Heroverweging ontwerp waterkering t.p.v. Broekhorn langs het kanaal Alkmaar (Omval) – Kolhorn

1 Inleiding

Aangezien uit de toetsing, uitgevoerd in 2007 door Grontmij, blijkt dat het grootste gedeelte van de waterkering niet voldoet aan de gestelde norm voor stabiliteit en piping, dienen versterkingmaatregelen meegenomen te worden in het gebiedsontwikkelingsplan. In deze notitie wordt op basis van bestaande informatie de waterkering opnieuw getoetst en bekeken of de versterking van de kade in het gebiedsontwikkelingsplan direct kan worden opgenomen.

Figuur 6: Stabiliteitsberekeningen ontwerp geschematiseerd volgens rapport Grontmij

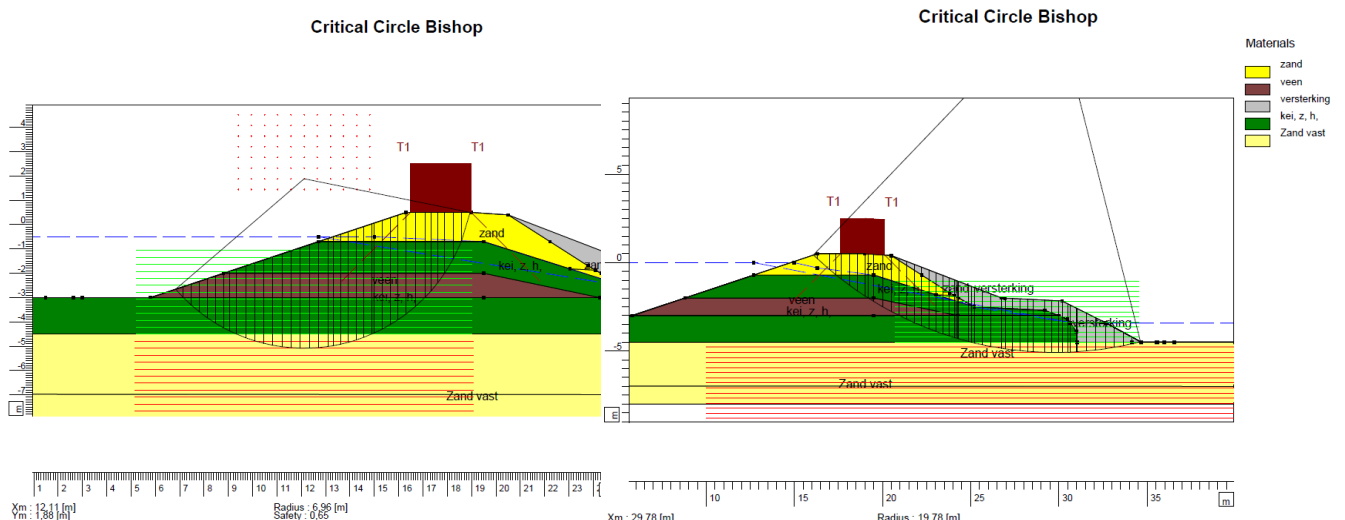
Wanneer deze uitgangspunten door HHNK voor profiel 5 in het maatgevende kadevak 4 in een nieuwe berekening wordt geschematiseerd, voldoet dit ontwerp niet aan de buitenwaartse stabiliteit. De berekeningen van het ontwerp zijn aan de hand van de bovengenoemde uitgangspunten geschematiseerd in de bovengenoemde getoetste profielen.

De binnenwaartse stabiliteit voldoet met 1,08 aan de vereiste norm van 1,05 voor stabiliteit, alleen buitenwaartse stabiliteit niet.

Figuur 7: Stabiliteitsberekeningen ontwerp op basis van Grontmij met aanvullende eisen HHNK

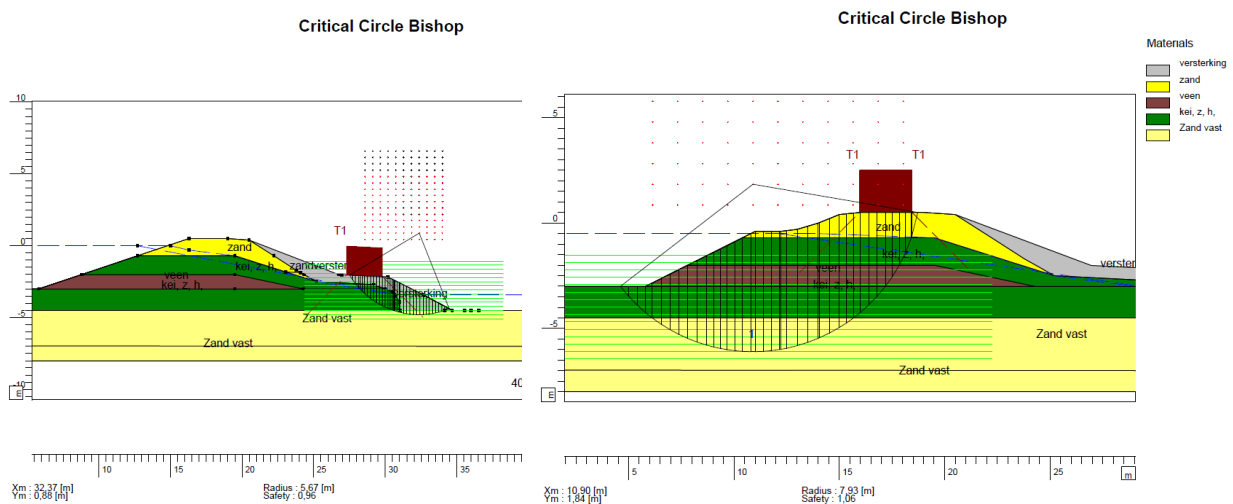
In het bovenstaande figuur is aangetoond dat de berm ook voldoet aan de norm voor stabiliteit. De buitenwaartse stabiliteit daarentegen voldoet alleen als een grondkerende constructie (of

eventueel beschoeiing) aanwezig is tot en met NAP -6,0 m. Een taludverflauwing is niet realistisch aangezien deze flauwer dan 1:5 zou worden. Ook zou een talud verflauwing met daarbij een binnenwaartse asverschuiving tot een enorme verplaatsing van de waterkering leiden.

Omdat het verloop van het buitentalud gebaseerd is op het principeprofiel van de waterkering, zou dit tot een conservatievere berekening kunnen leiden van de stabiliteit dan deze daadwerkelijk is. Meer informatie van het verloop van het buitentalud en bodemopbouw van de boezembodem is benodigd om met zekerheid de stabiliteit van het buitentalud van de kade te kunnen bepalen. Wanneer beschoeiing aanwezig is, is informatie van de staat en de diepte van de beschoeiing benodigd om mee te kunnen nemen in de beschouwing van de buitenwaartse stabiliteit.

Omdat de buitenwaartse stabiliteit niet voldoet aan de vereiste norm, is opnieuw gekeken naar de som met de uitgangspunten van HHNK. Deze zijn vrijwel hetzelfde als de bovenstaande uitgangspunten behalve dat de kruin de huidige breedte moet behouden en de stabiliteit van de berm met verkeersbelasting van 13 kN/m^2 moet voldoen aan een stabiliteitsnorm geldend voor IPO-klasse I.

Figuur 1: Overzichtskartaal met kadevakindeling, tussen stippellijnen zijn de versterkingsoplossingen gegeven.

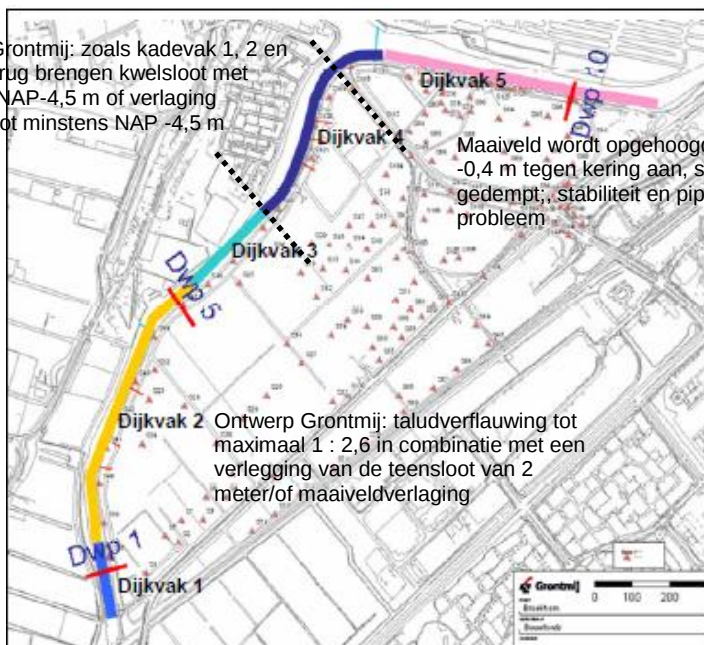
Ontwerp Grontmij: zoals kadevak 1, 2 en 3, maar terug brengen kwelsloot met diepte tot NAP -4,5 m of verlaging maaiveld tot minstens NAP -4,5 m

Maaiveld wordt opgehoogd tot NAP -0,4 m tegen kering aan, sloot gedempt, stabiliteit en piping geen probleem

Dijkvak 2 Ontwerp Grontmij: taludverflauwing tot maximaal 1 : 2,6 in combinatie met een verlegging van de teensloot van 2 meter/of maaiveldverlaging
